パブリックコメントについて

国土交通省 九州地方整備局

城原川ダム事業の検証に係る検討に関する意見募集について
～治水対策案について～

【図表 4】

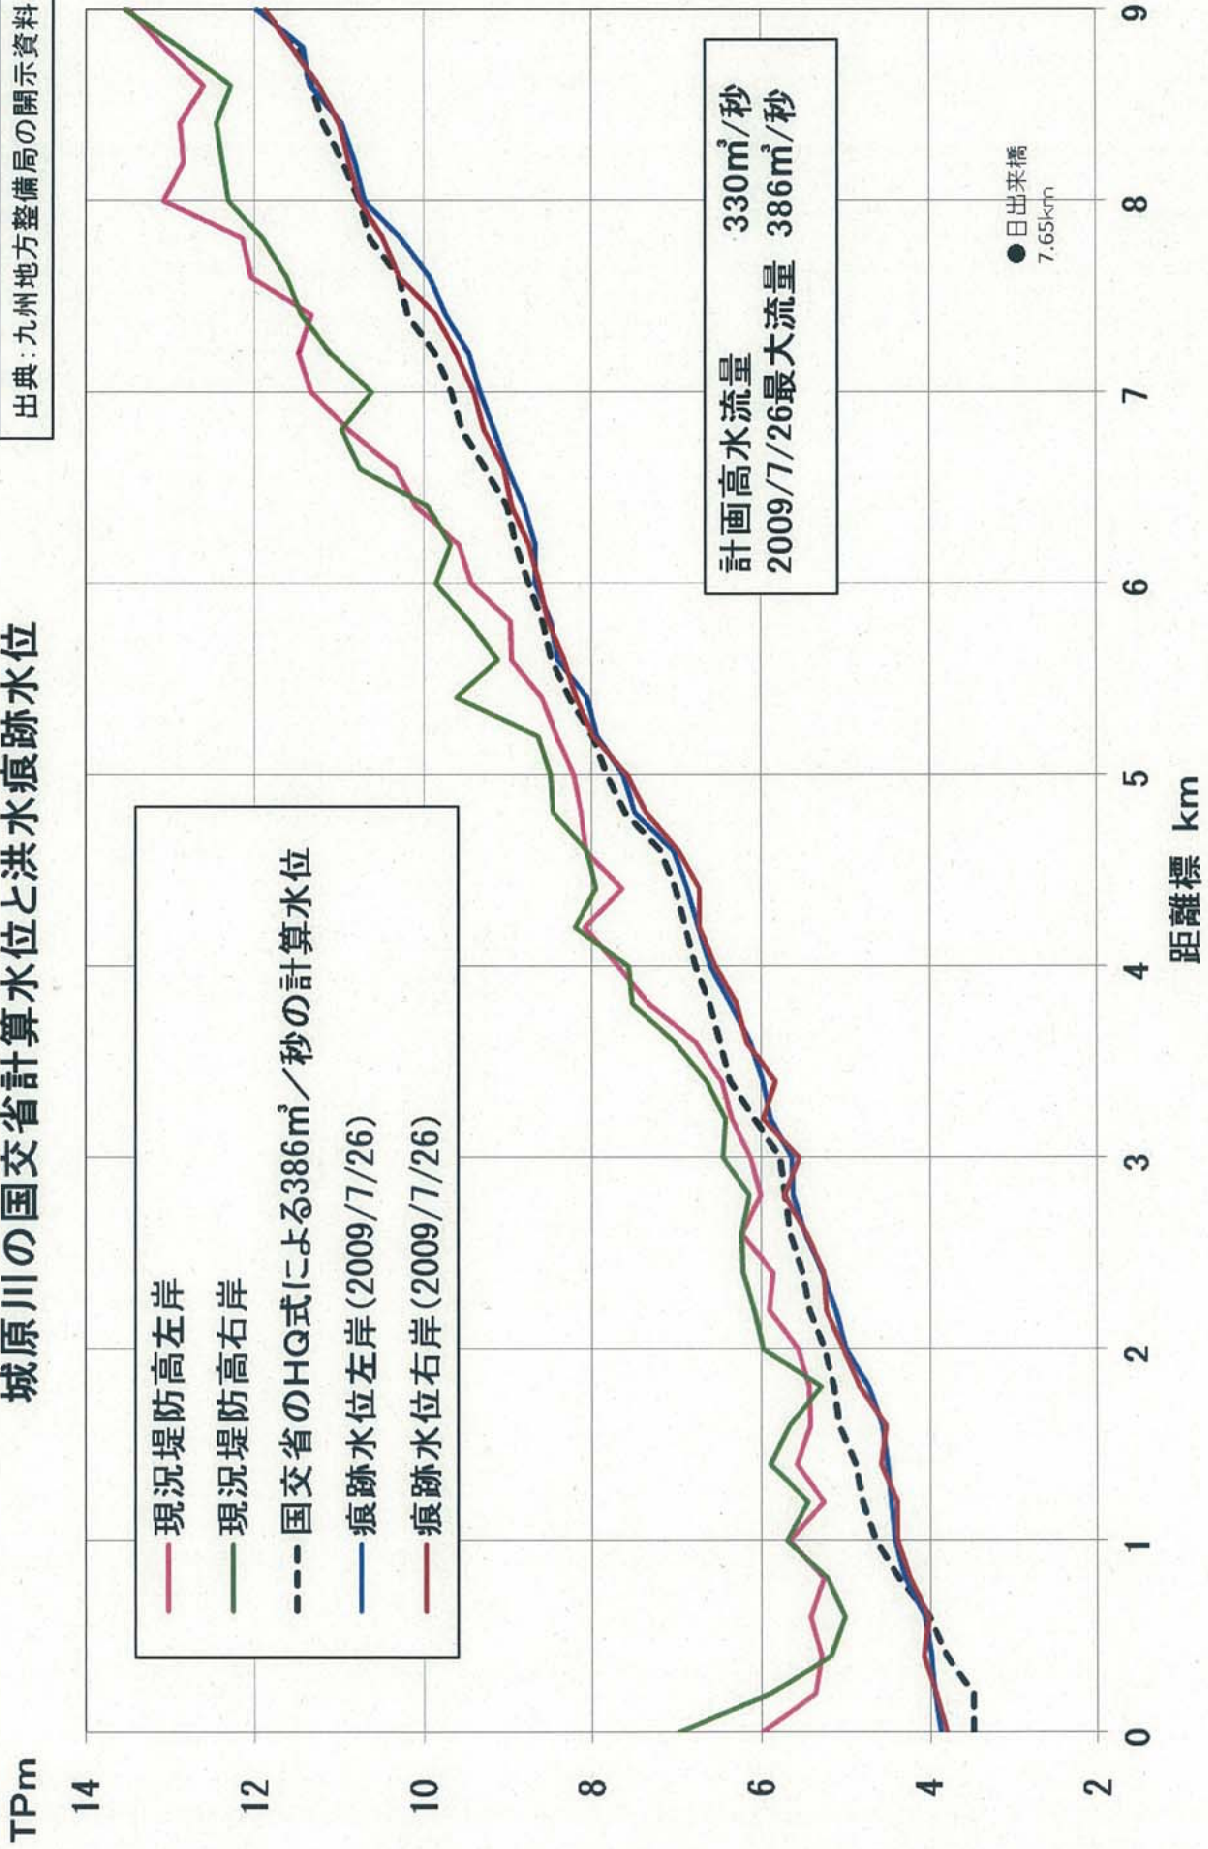
【図表 4】は、城原川の左右兩岸について、過去 51 年間で最大の洪水である 2009 年 7 月洪水の痕跡水位（水位がどこまで上昇したかを国交省が調査した結果）と、国交省の水位流量関係式で同洪水の最大流量 386 m³/秒が流下した時の水位を計算した結果を比較したものである。

この図を見ると、国交省の水位流量関係式による計算水位は痕跡水位を上回っているところが多く、国交省の計算式は流下能力を過小評価するものであることが分かる。

【図表5】

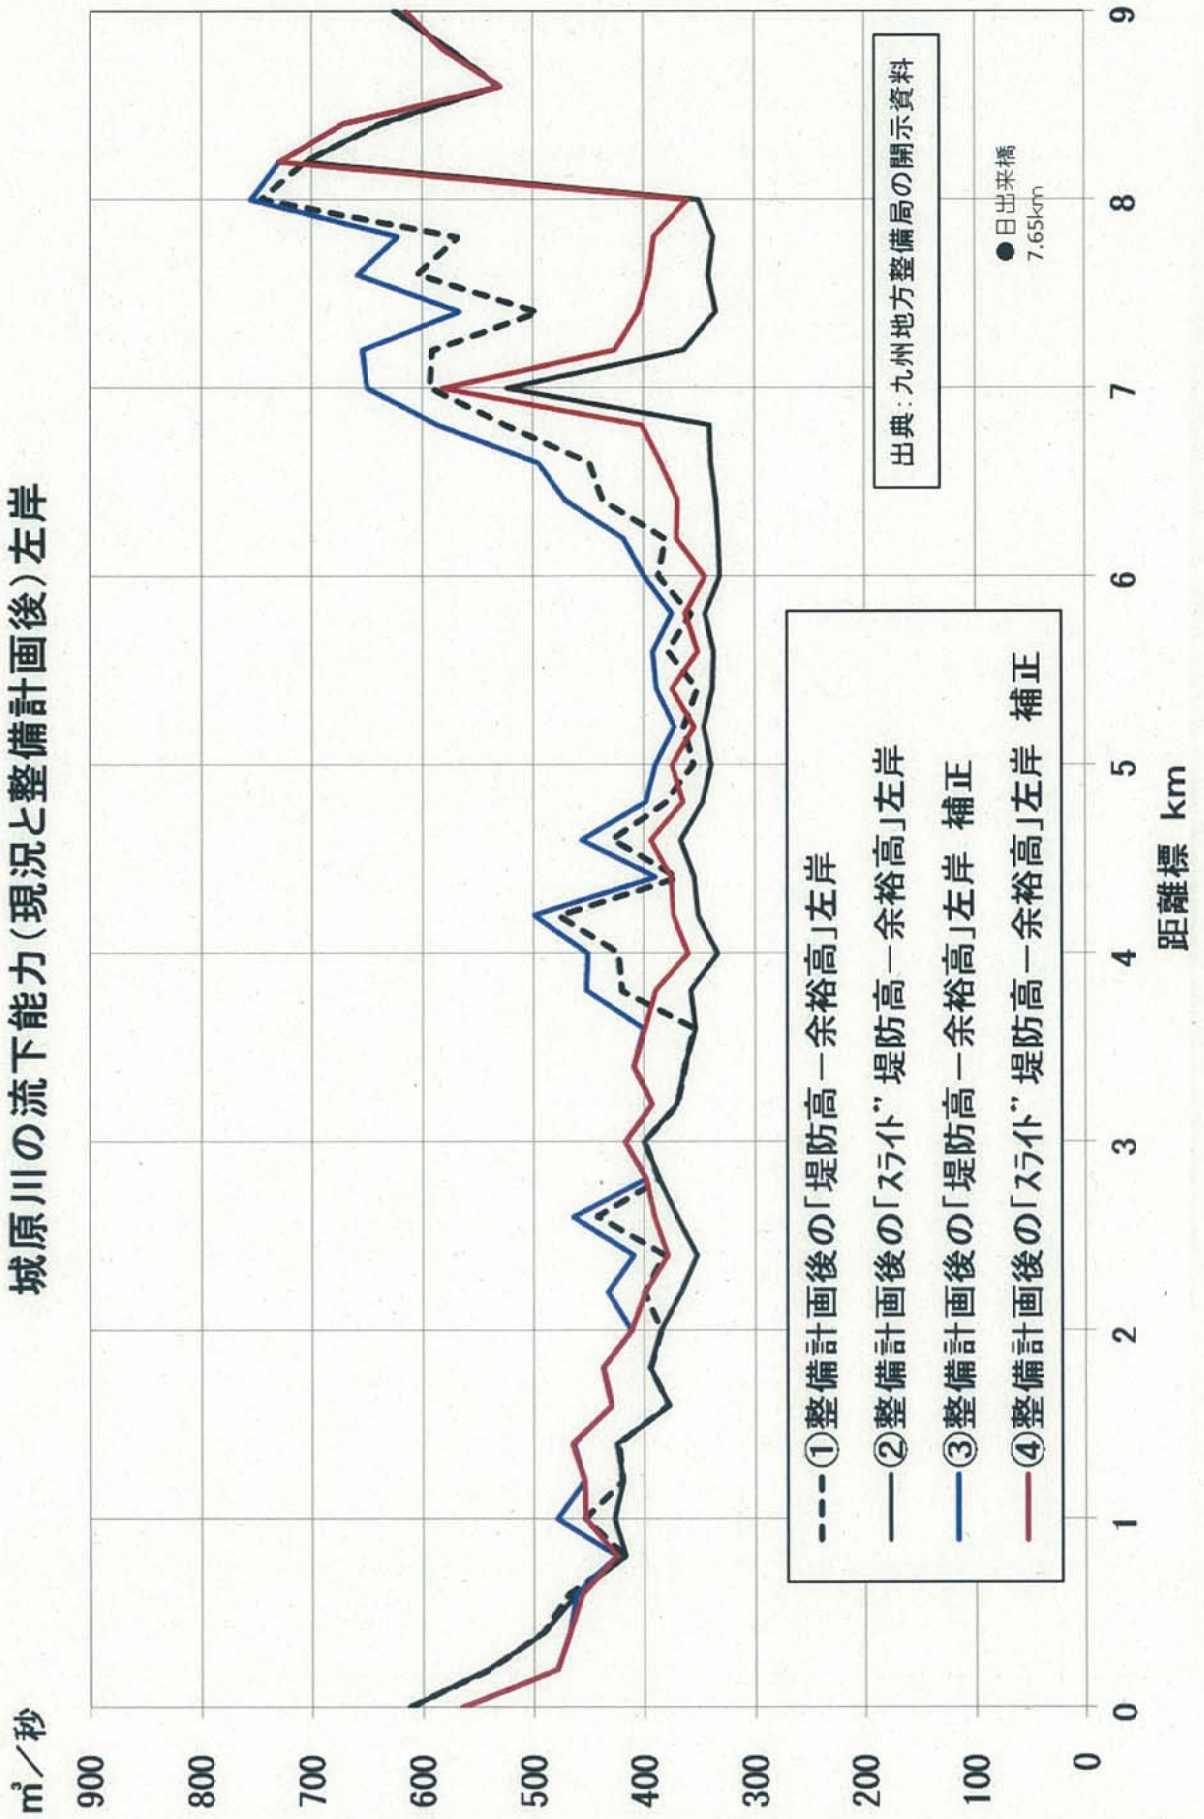
【図表 5、6】は、国交省による城原川の流下能力の計算結果である。【図表 5】が左岸、【図表 6】が右岸の流下能力である。両図の①は「堤防天端高－余裕高」の流下能力である。城原川では堤防の余裕高は 0.8m となっている。河川整備計画による河道整備後では左岸は 350 m³/秒以上の流下能力、右岸は 1.8 km 付近を除けば、380 m³/秒以上の流下能力がある。

国交省は「スライドダウン堤防高－余裕高」で流下能力を計算し、【図表 5、6】の②とおおり、河道整備後の流下能力を 330 m³/秒としている。これが河川整備計画による河道整備後の河道目標流量になっている。

しかし、上述のとおり、国交省の水位流量関係式は流下能力を過小評価するものであるため、その補正を行う必要がある。その補正^[注]を行ったのが、【図表 5、6】の③、④である。

2009 年 7 月洪水の痕跡水位を踏まえて国交省による流下能力を補正すれば、【図表 5、6】の④のとおり、スライドダウン堤防高評価による流下能力は概ね 360 m³/秒以上ある。そ

して、スライドダウン堤防高評価という国交省独特の堤防高の引き下げを行わなければ、ほんの一部の区間を除けば、【図表 5、6】の③のとおり、400 m³/秒近い流下能力がある。

【図表7】スライドダウン堤防高の評価

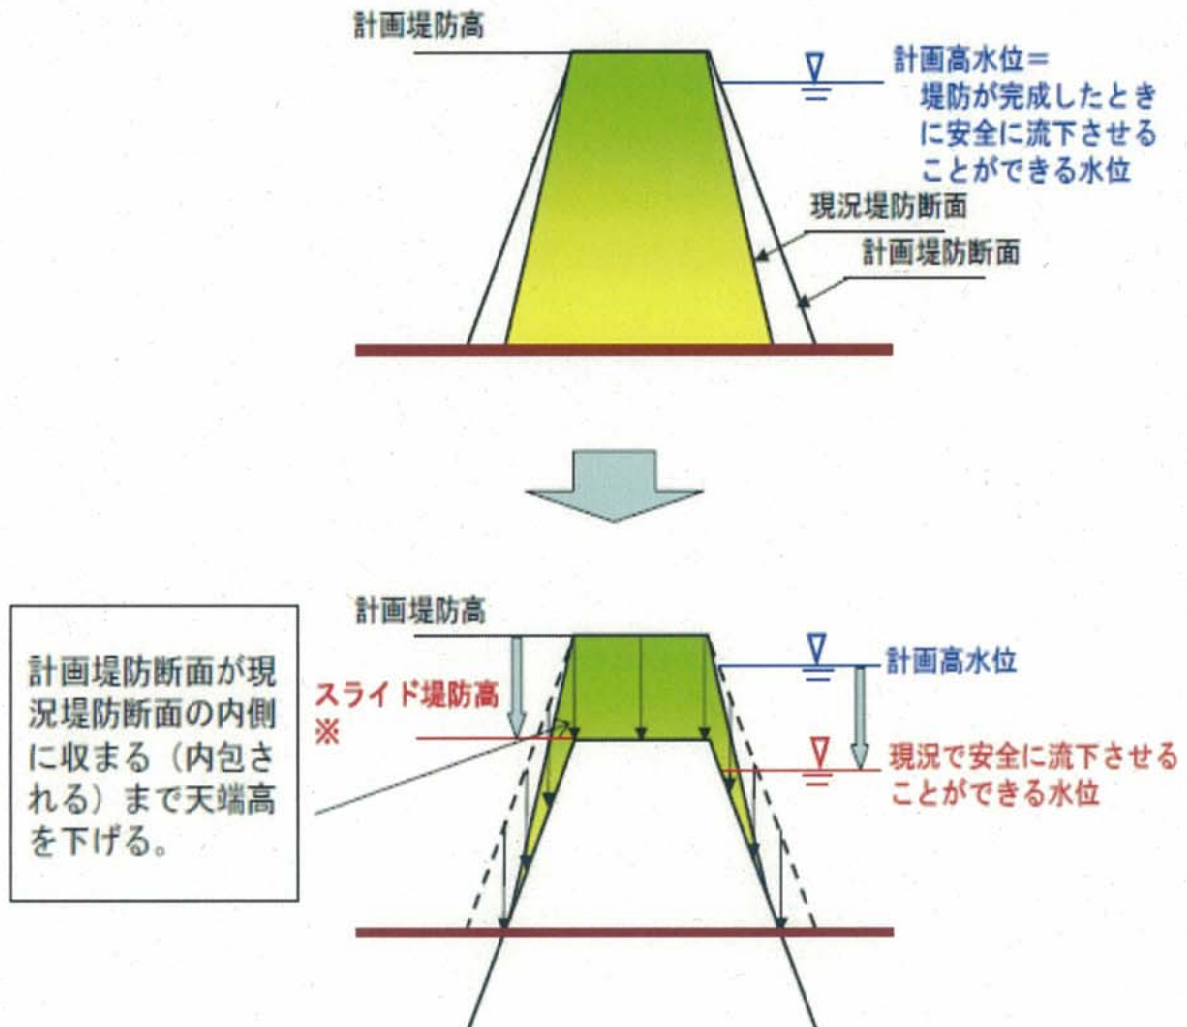
国交省はスライドダウン堤防高という考え方をもち出して、この流下能力を小さく評価する。スライドダウン堤防高とは、現況堤防の幅が計画堤防の幅に達していない場合に現況堤防の能力を小さく評価する方法で、国交省独特のやり方で評価を行うものである（【図表 7】）。
